発電用原子力設備規格 溶接規格(2020年版)

JSME S NB1-2020

第3回技術評価に関する検討チーム会合における
日本機械学会への説明依頼事項に対する回答

(一社)日本機械学会 発電用設備規格委員会
原子力専門委員会 溶接分科会

補足事項(組合せ施工法の例)

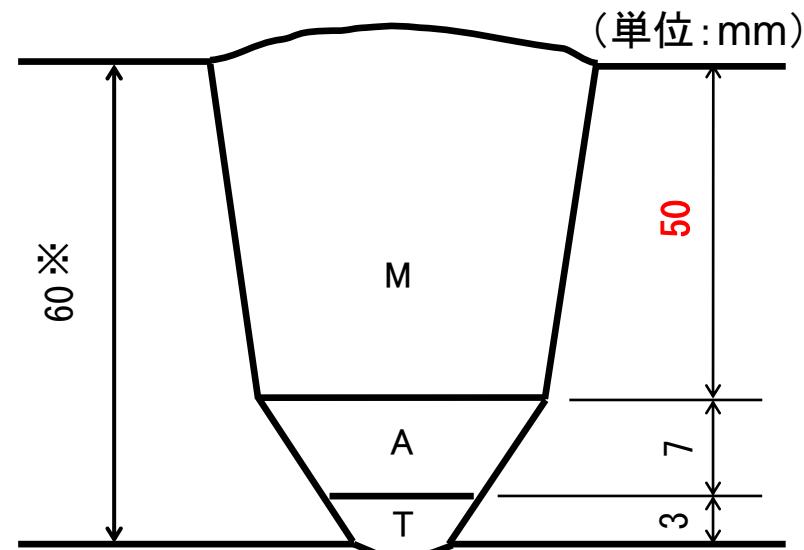
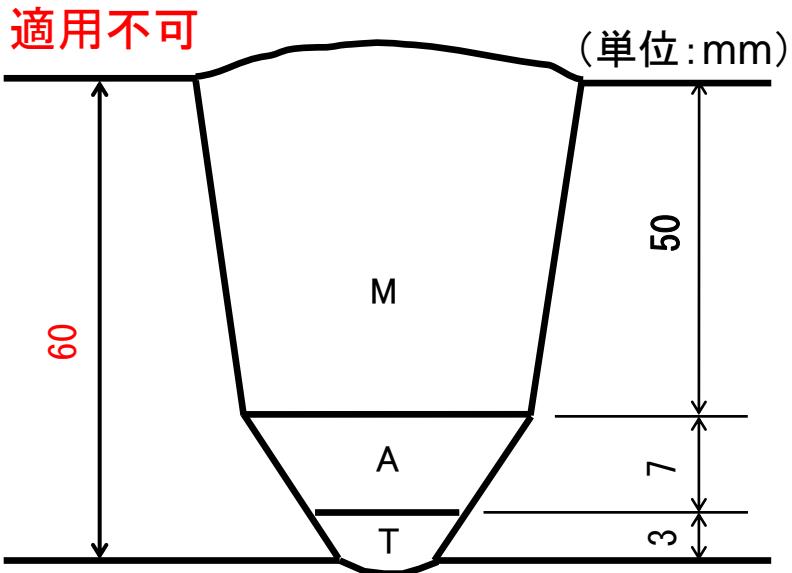
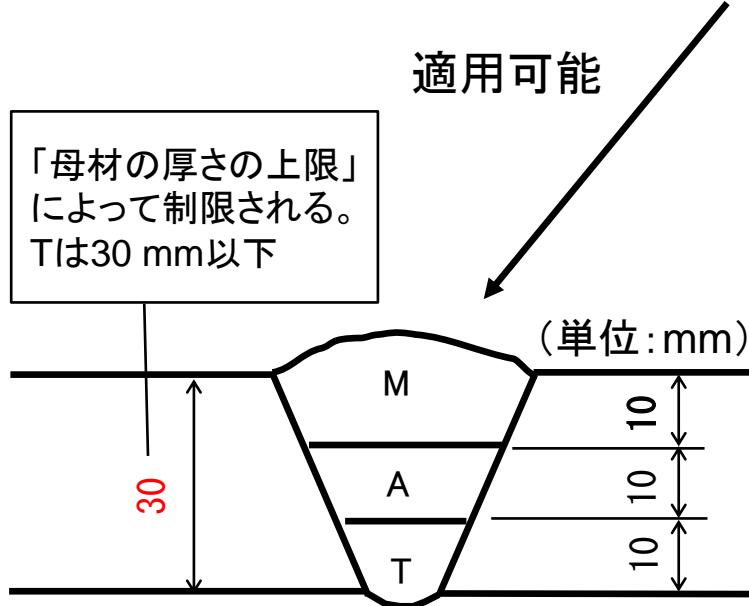
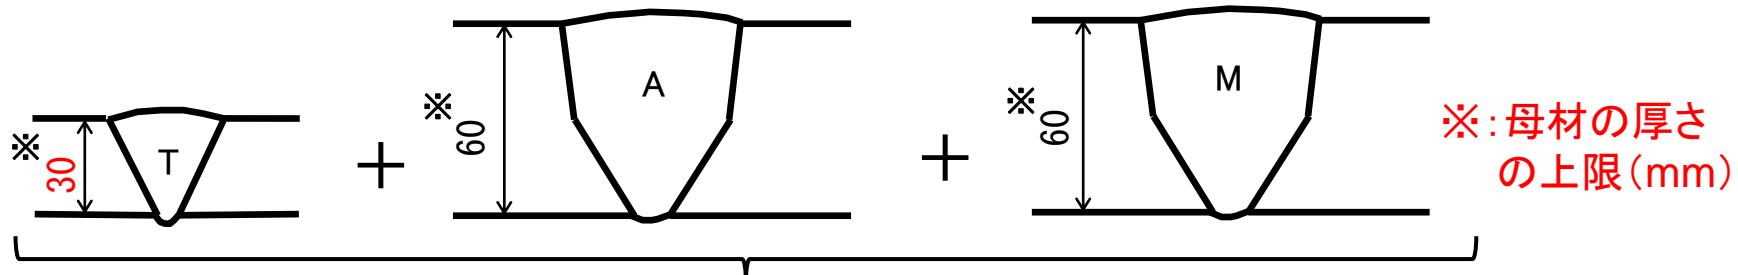
1) 溶接規格2012年版(2013年追補)の規定では、異なる溶接方法を組合せて溶接する場合、組合せの溶接施工法試験を行うこととされているが、2020年版では、それぞれの溶接方法の溶接施工法試験が行われていれば、組合せの溶接施工を行えるようにした技術的根拠

- 溶接厚さは、T、A及びMを合計した厚さが制限される。
- 各溶接方法は、試験時の溶接厚さによる制限を受けない。
(例では、試験時のMの厚さは10 mmだが、実機の溶接厚さはその5倍である。)

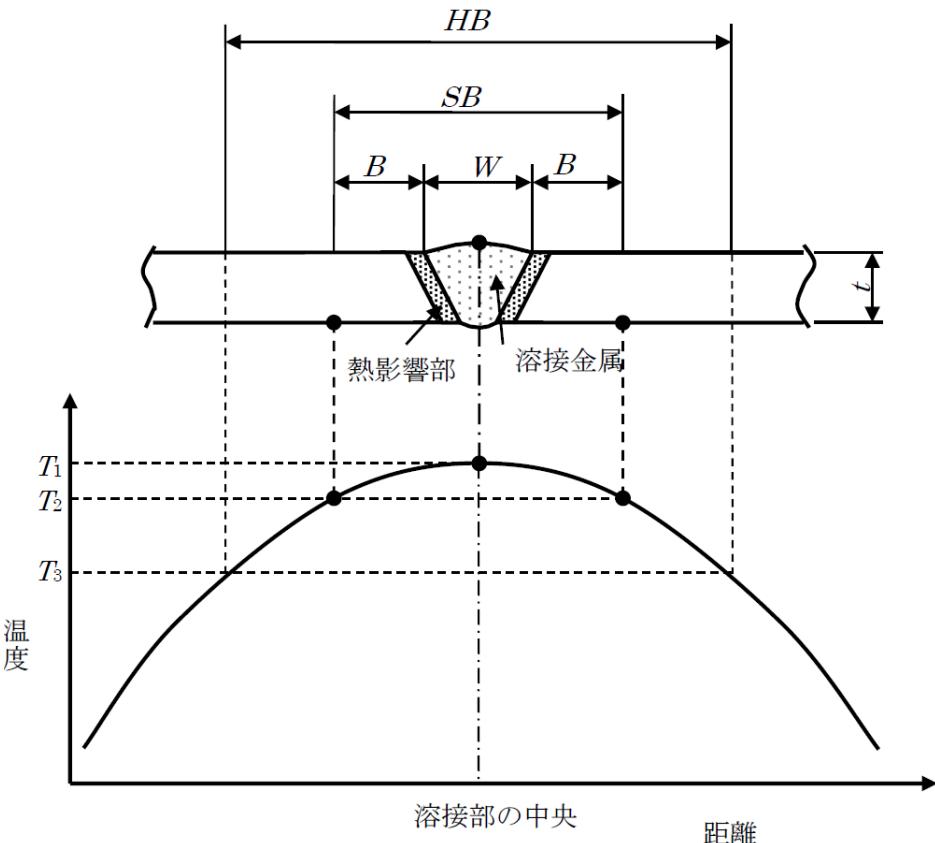
(b) 局部加熱により溶接後熱処理を行う場合の範囲について、
2020年版では、2012年版(2013年追補を含む。)から本文規定
を変更せず、解説の記載を充実させたのですが、その理
由を説明してください。

2012年版(2013年追補を含む。)の技術評価においては、本文規定の技術的妥当性が
確認できなかったことから、2008年版の範囲とするよう技術評価しました。本文規定を
補足する技術的根拠があれば提示して下さい。

- 2007年版の「加熱範囲」と2012年版の「均一温度領域」の定義の違いを明確化するため、解説を充実させた。
(次ページの図に示す。)
- 当時の産業界においても、両者の違いに関する認知度が非常に低かった。「加熱範囲」と「均一温度領域」を混同)
 - ① JIS B 8265附属書Sは、2017年版において改正
(2015年版は、混同した規定になっている。)
 - ② JIS B 8267附属書Sは、2022年版において改正
 - ③ JIS B 8201は、2022年版において改正
(溶接後熱処理の方法としてJIS B 8267 附属書Sを引用)
 - ④ JIS Z 3700は、2022年版において改正
